**RESOLUCIÓN No. 3044 DEL DIECISIETE (17) DE DICIEMBRE DE 2025, ARMENIA QUINDIO**

**"POR MEDIO DE LA CUAL SE NIEGA UN PERMISO DE VERTIMIENTO DE AGUAS RESIDUALES DOMÉSTICAS PARA LA PORCÍCOLA EMMANUEL S.A.S UBICADO EN EL PREDIO DENOMINADO 1) EMMANUEL LT 1, UBICADO EN LA VEREDA PIAMONTE DEL MUNICIPIO DE CIRCASIA (Q) Y SE ADOPTAN OTRAS DISPOSICIONES"**

**-EXPEDIENTE 3155-25**

**CONCEPTO TÉCNICO DE NEGACIÓN PARA TRÁMITE DE PERMISO DE VERTIMIENTO CTPV-346-2025**

*Imagen 2. Capacidad de uso de suelo en la ubicación del vertimiento*

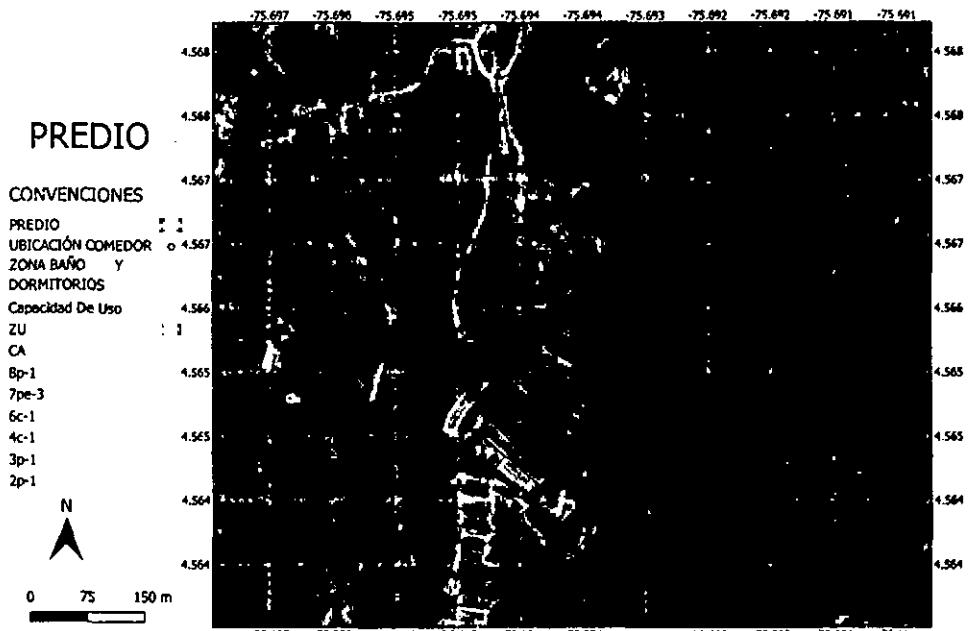
Además, se evidencia que el vertimiento correspondiente al **sistema 1 (dormitorios y cocina)** se encuentran ubicados sobre el suelo con capacidad de uso agrologico **4c-1** y el vertimiento correspondiente al **sistema 2 (Zona de baños)** se encuentra dentro del suelo con capacidad de uso **7pe-3** (ver imagen 6).

- La disposición final del Sistema de Tratamiento de Aguas Residuales **del sistema 2 (Zona baños)**, se encuentra ubicada en un suelo clasificado con capacidad de uso agrológico **7pe-3**. En contraste, el **sistema 1 (Dormitorios y cocina)**, así como las viviendas asociadas, se localizan en áreas con capacidad de uso agrológico **4c-1**.

En virtud de lo anterior, y dado que, el **Sistema No. 2**, destinado a la zona de baños, se encuentra ubicado sobre Suelo Agrológico Clase VII del predio 1) EMMANUEL LT 1, ubicado en la vereda PIAMONTE del Municipio de CIRCASIA (Q), identificado con matrícula inmobiliaria No. 280-172816 y ficha catastral No. 00020000000500260000000000, se encuentra comprendido dentro de suelo agrológico clase VII, se configura causal suficiente para negar el permiso de vertimientos solicitado.
